Stellungnahme zur Fortschreibung des Fächennutzungsplanes der VG Bad Sobernheim, hier zu den geplanten Windkraftflächen - Bezug: <http://bad-sobernheim.de/buerger--verwaltung/bauen--wohnen/bauleitplanung/aktuelle-bauleitplanverfahren/>

**Sachlicher Teilflächennutzungsplan Themenbereich „Windenergie“ der
Verbandsgemeinde Bad Sobernheim
Hier: Stellungnahme zum Entwurf vom 30.1.2017**

**Einspruch gegen den Vorentwurf zur Fortschreibung des Flächennutzungsplans der
Verbandsgemeinde Bad Sobernheim – Sachlicher Teilflächennutzungsplan Themenbereich
„Windenergie“ – Stand 30.01.2017**

Natura 2000-Flächen (farbig):

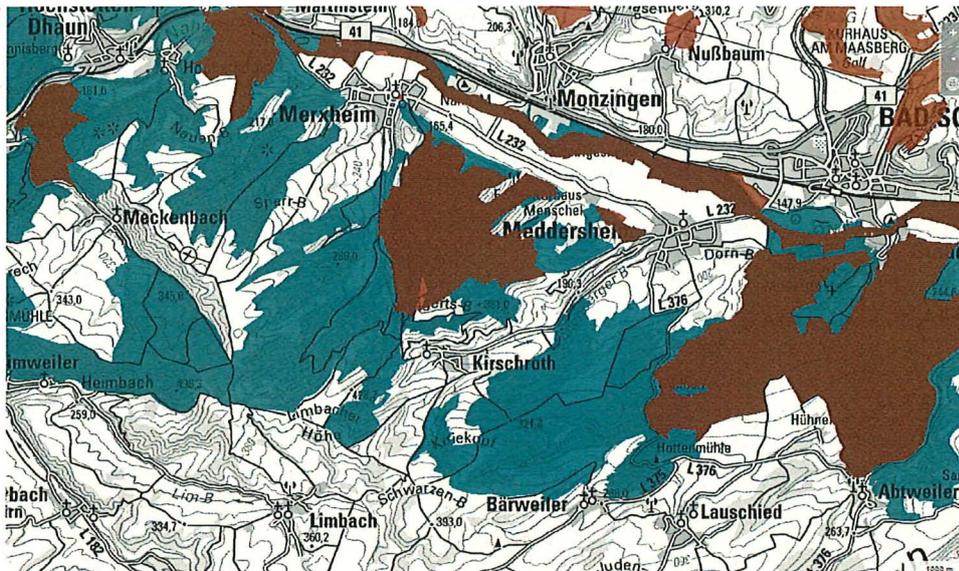
Knapp neben dem Schwarzenberg endet auch das Vogelschutzgebiet Nahetal (Natura 2000), nächste Karte, und die Wirkungen von Großanlagen auf dieses Gebiet hinein wären evident. Denn gemäß Natura 2000 / Landesnaturschutzgesetz ist nicht die exakte Lage in- oder außerhalb eines solchen Schutzgebietes relevant, sondern die Wirkung auf die Erhaltungsziele: hier auf Großvogelpopulationen und ihrer Habitate im Zusammenhang.

Kartierte Biotoptypen (Grünbtöne, Braun und blau), enge Verzahnung und Abhängigkeiten untereinander und mit ihrer Umgebung auch außerhalb der Biotope:

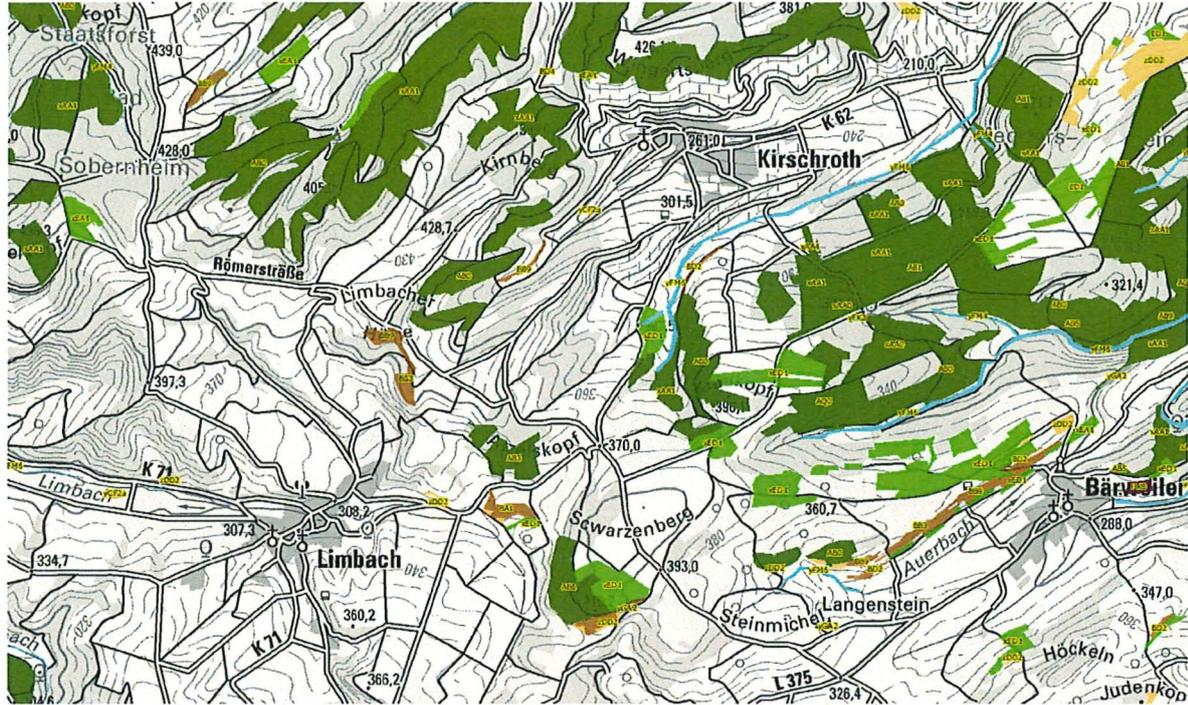
Speziell um den Schwarzenberg finden sich in enger Verzahnung kartierte Biotope, FFH-Lebensräume und §30-Biotope (Pauschalschutz) wie Trockenrasen, Quellen, Gebüschformationen in enger Verzahnung. Sie dienen auch der Kohärenz des Natura 2000-Netzwerkes, obgleich die Flächen außerhalb der FFH-Gebiete liegen.

Die Qualitäten der feuchteren Bereiche hängen wiederum von einem natürlichen Wasserhaushalt und Grundwasserströmen ab, die durch den Bau großer Fundamente, wie bei modernen Windrädern üblich, massiv beeinträchtigt würden. Dieser Punkt „Wasserhaushalt“ wurde in den Planunterlagen unzureichend behandelt. Das besondere Biotopmosaik wäre gefährdet.

Entwurfsverfasser:		Bauherr:				
		Bauvorhaben:		Errichtung von 5 Windenergieanlagen des Typs ENERCON E-115, 149 mNh.		
		Standort:		Zeichnung:		
		Lauschied		Übersichtsplan		
Gez:	Datum:	geändert:	Datum:	Maßstab:	Blatt:	Rev.:
BOEFFEL	20.03.2017			1:15.000	A4	5.0

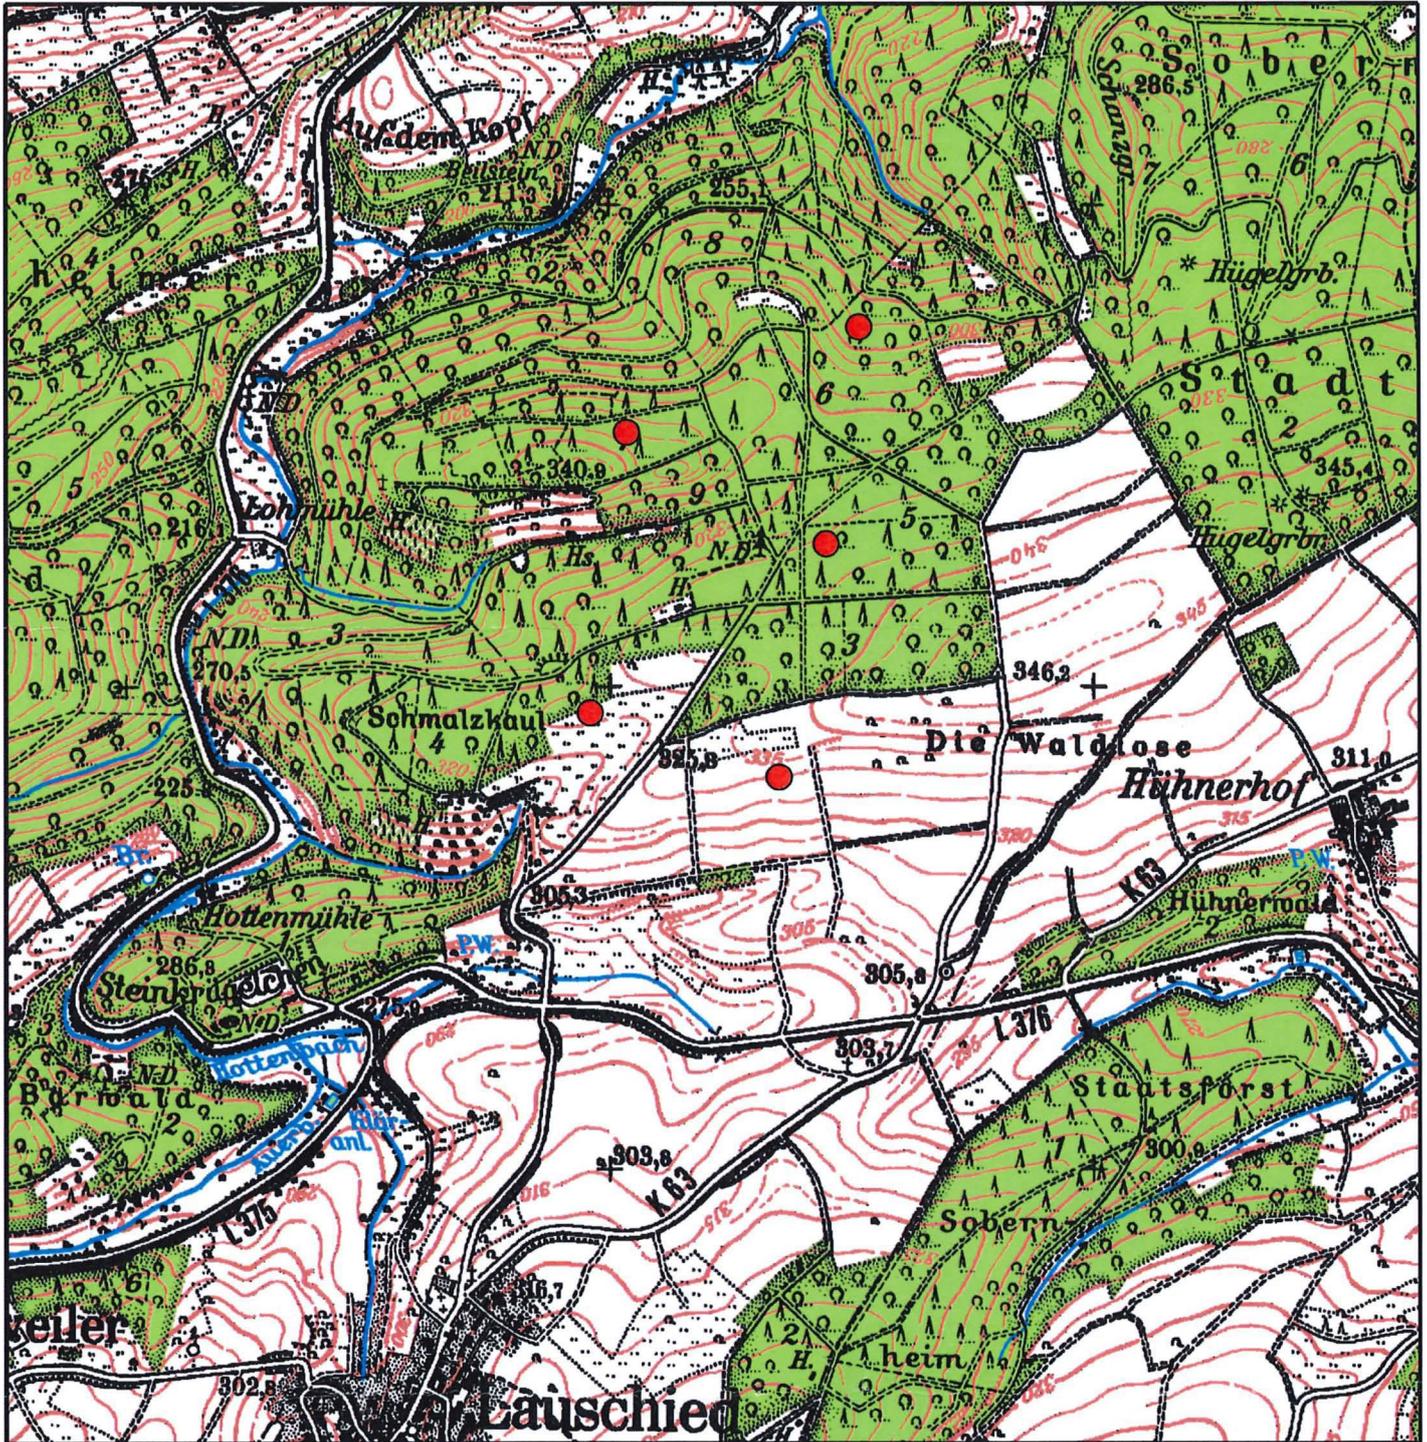
Folglich ist die Eignungsfläche 07 Lauschied wieder entsprechend der Darstellungen des Vorentwurfs des Sachlichen Teilflächennutzungsplans aufzunehmen. Unter Anwendung der korrekten Mindestabstände zur Aussiedlung Hühnerhof entspricht die Eignungsfläche den Mindestanforderungen der auszuweisenden Sonderbauflächen. Da auch nach der Begründung des Sachlichen Teilflächennutzungsplans keine weiteren

Ausschlusskriterien erkennbar sind, ist die Eignungsfläche 07 Lauschied wieder als Sonderbaufläche für die Windenergie im Sachlichen Teilflächennutzungsplan auszuweisen.

Darüber hinaus regen wir an, die Eignungsfläche Lauschied um die angrenzenden Waldflächen zu erweitern. Einer Ausweitung der Eignungsfläche stehen keine Ausschlussgründe entgegen.
